RENESAS TECHNICAL UPDATE

製品分類	MPU & MCU	発行番号	TN-SH7-A717A/J	Rev.	第1版
題名	R4S76191(SH7619 2ndCut)について		情報分類	製品世代切替	
適用製品	SH7619 全シリーズ [R4S7619(0/1)(B/N/D/W)125BG(V)]	対象ロット等	関連資料	SH7619 グループ ハードウェアマニュアル (RJJ09B0212-0600)	
		全ロット

図. 2ndCut マーク仕様

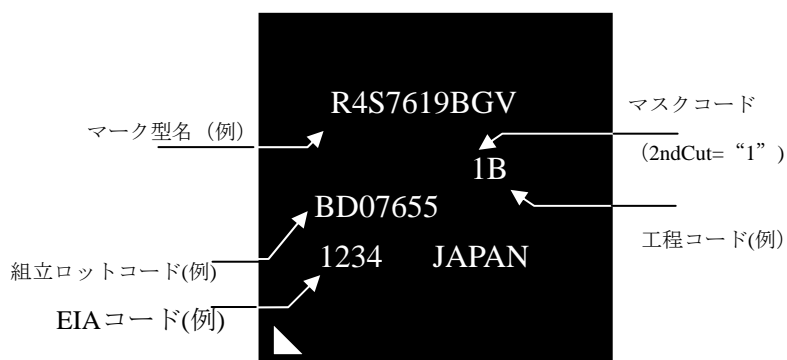
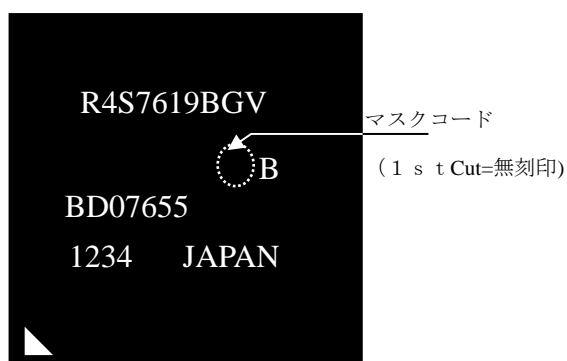
型名、及び、マーク印についても以下のように識別しております。

2ndCut	1stCut
型名	R4S76191*****	R4S76190*****
マーク印	マスクコード=1	マスクコード表示無し
機能	テクニカルアップデート (TN-SH7-A574A/J) の制限解除	—
外形	1stCut に同じ	—
